PROYECTO 14ª MODIFICACION PLAN REGULADOR COMUNAL DE CONCEPCION PARQUE COMUNAL HUMEDAL PAICAVI-TUCAPEL BAJO

3. PROYECTO DE 14ª MODIFICACIÓN DEL PRCC

Fig.4: Imagen situación vigente Plano Vialidad Plan Regulador Comunal para el área de estudio. Fuente: elaboración propia.

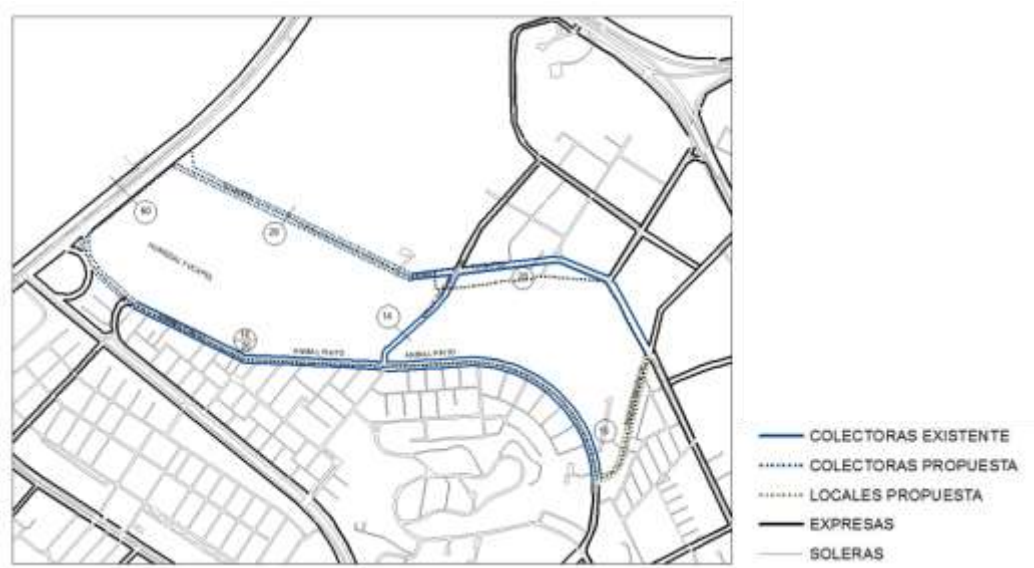
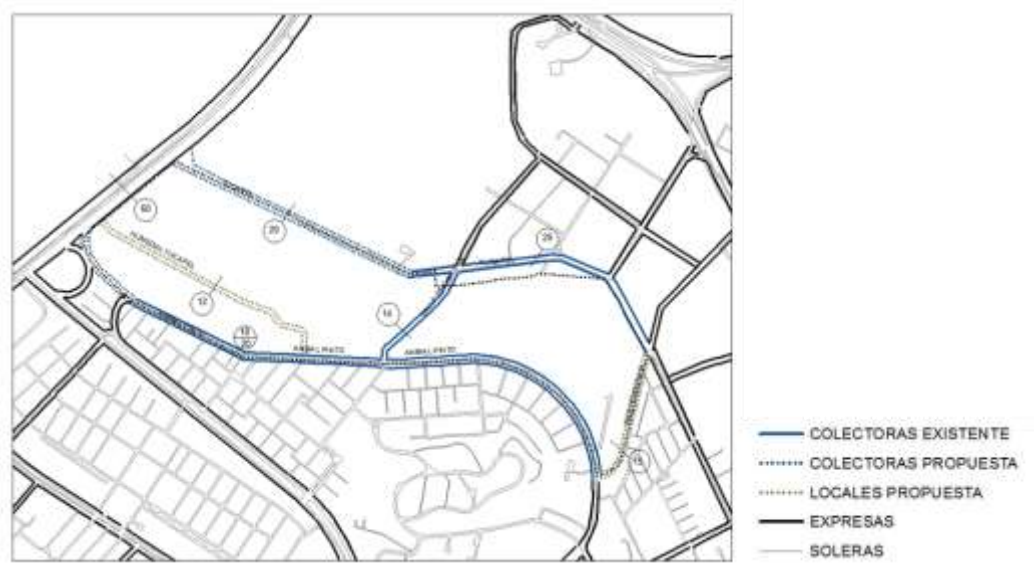
- A) **Establecimiento de declaratoria de utilidad pública para apertura de vía de carácter local “Humedal Paicaví-Tucapel bajo”:** esta vía de carácter local tendrá por objetivo asegurar un acceso moderado a las áreas al parque Interlagunas y Humedales Valle Paicaví, que permita niveles de seguridad natural en la zona y que promueva su conservación. Así mismo, se establece un distanciamiento respecto de las áreas destinadas a urbanización. Con el fin de no alterar las condiciones naturales del área, la vía se proyecta sobre áreas en que ya se ha realizado movimientos de tierra y rellenos autorizados por la DOM: Esta modificación se refleja en Ordenanza Local y Plano de Vialidad.

- b. Trazados vías existentes Valencia, Calle 1 Valle Aníbal Pinto y vía proyectada Tucapel.
 - c. Ajuste geometría zona PE (curso de agua) y eliminación de sus extensiones hacia Aníbal Pinto en concordancia con el trazado del canal ejecutado según proyecto MOP canal Ifarle El Morro.

Modificación 1: En el cuadro de vialidad contenido en el artículo 57° del PRCC, específicamente en el sub cuadro VIAS LOCALES ESTRUCTURANTES, en orden alfabético, intercálese la siguiente vía:

NOMBRE DE LA VIA	TRAMO: DESDE	HASTA	FAJA EXISTENTE (M)	FAJA PROYECTADA (M)	E ó P	OBSERVACIONES	ATRIBUTOS ESPECIALES
HUMEDAL TUCAPEL BAJO - PAICAVÍ	AV. J. ALESSANDRI	ANÍBAL PINTO	-	12	p
